**四国電力株式会社伊方発電所 3 号炉の
発電用原子炉設置変更許可申請書に関する審査の結果の案の
取りまとめについて（案）
—使用済燃料乾式貯蔵施設の設置—**

令和 2 年 6 月 2 4 日
原子力規制委員会

四国電力株式会社伊方発電所の
発電用原子炉設置変更許可申請書
(3号原子炉施設の変更)
に関する審査書
(核原料物質、核燃料物質及び原子炉の規制に
関する法律第43条の3の6第1項第2号(技術
的能力に係るもの)、第3号及び第4号関連)

＜中央構造線断層帯の「断層全長の変更」に係る既許可申請との関係＞

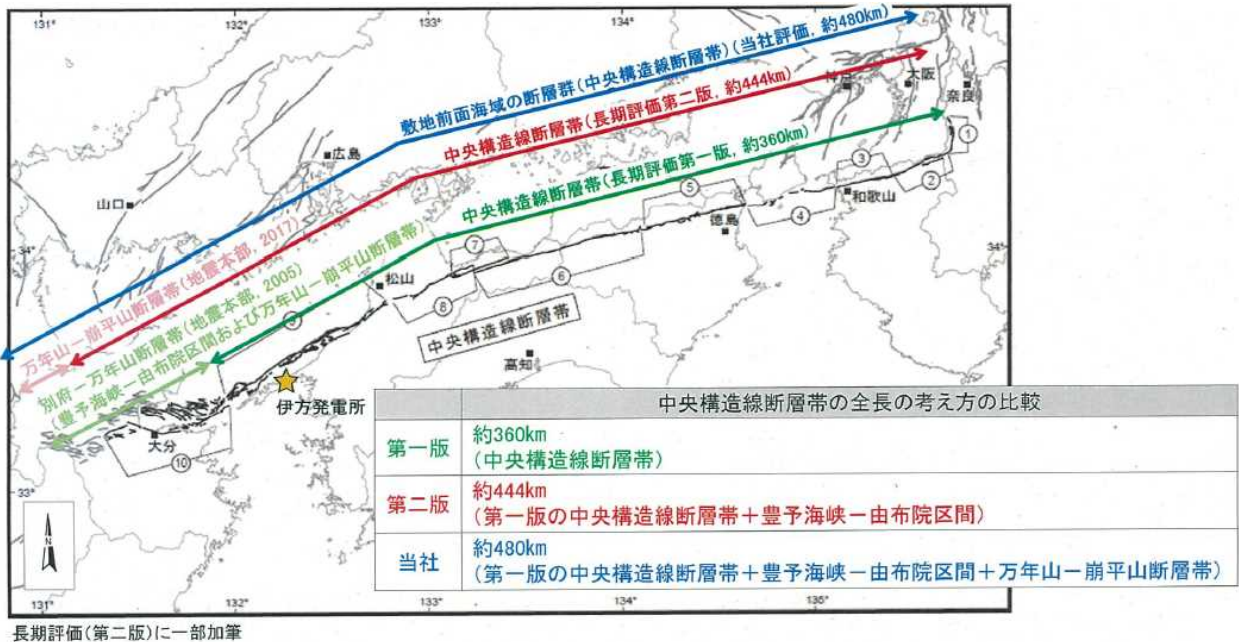
(1)「区間の追加(断層全長の変更)」については、地震調査委員会(2017)では、別府-万年山断層帯はその名称も含め断層の再編がなされ、当該断層帯の一部であった豊^{ほう}予^よ海峡-由布院区間が中央構造線断層帯の一部として評価が改訂され、断層全長が約 360km から約 444km に変更された。既許可申請では、当時別の断層としていた別府-万年山断層帯と中央構造線断層帯の連動を考慮し、全長 480 km を基本震源モデルとして評価している。地震調査委員会(2017)により、基本震源モデルの連動する断層の構成は再編されるものの、両端の位置に変更はなく、地震調査委員会(2017)における中央構造線断層帯の全長の変更に関する評価は既許可申請の評価に包含されている。

- ・中央構造線断層帯に係る地震調査委員会(2017)の改訂内容と既許可申請の内容を確認した結果、「区間の追加（断層全長の変更）」、「区間の再整理（断層の活動区分の変更）」及び「活断層帯の全体像（断層傾斜角の評価）」に関して、地震調査委員会(2017)の改訂内容は既許可申請の評価に包含されていること。
- ・地質境界断層としての中央構造線について、地震調査委員会(2017)では、「現在までのところ探査がなされていないために活断層と認定されていない。今後の詳細な調査が求められる。」と記載されている。これについては、既許可申請において、敷地前面の海底谷の地形調査、地質境界としての中央構造線が確認できる入り組んだ湾内部も対象にした海上音波探査等の結果から、敷地近傍には後期更新世以降の地層に変位を及ぼすような活断層が存在していないとしており、さらに文部科学省・京都大学(2017)の内容を確認した結果、既許可申

＜中央構造線断層帯と地質境界断層としての中央構造線の関係＞

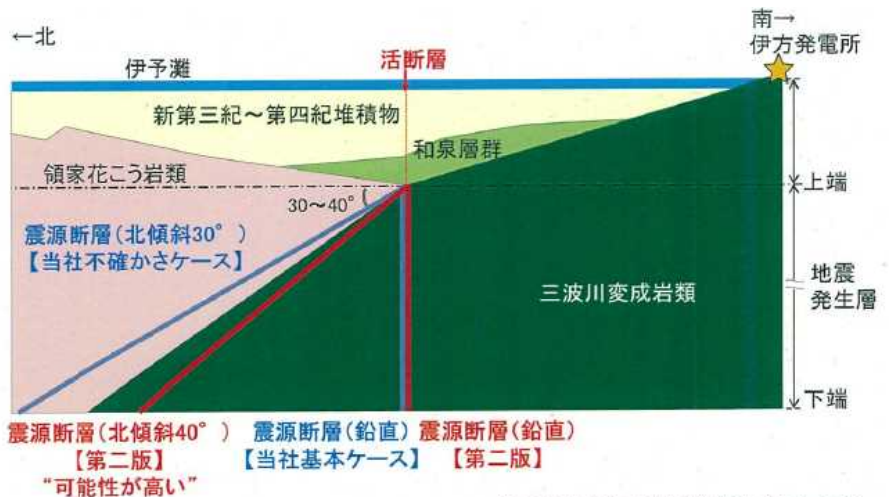
(3)「活断層帯の全体像(断層傾斜角の評価)」については、改訂前は敷地前面区間を含む四国中部~西部区間について鉛直としていたことに対し、地震調査委員会(2017)では、中角度(約 40°)と高角度(ないしほぼ鉛直)の両論が併記され、中角度の可能性が高いとされた。既許可申請では、断層傾斜角を鉛直の基本震源モデルとして設定し、不確かさの考慮として 30° で北傾斜する場合の評価を行っている。北傾斜 30° のケースは、中角度(約 40°)

のケースよりも、地震規模（断層面積）が大きくなることから、保守的である。

規制委員会は、地震調査委員会(2017)を踏まえても、既許可申請の基準地震動に変更はないとしている申請者の評価については、以下のことから妥当と判断した。
